## 改善箇所説明図

ボディー電装品制御ユニット

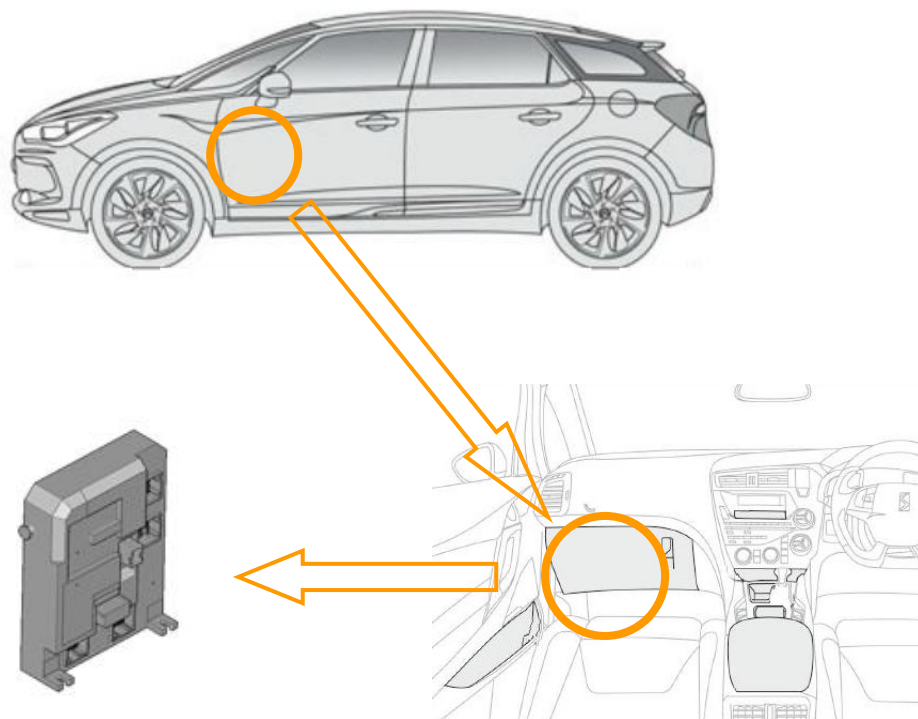
ボディー電装品制御ユニットのソフトウェアが不適切なため、エンジンを始動させようとした際に、ステアリングロック解除の信号を受けてもエンジン始動に必要な信号を当該ユニットが発せず、エンジンが始動しないことがある。

全車両、ボディー電装品制御ユニットのソフトウェアを書き換える。

対策済車両には、運転者席側ドア開口部のドアロックストライカー付近に外 - 1954 のステッカーを貼付する。
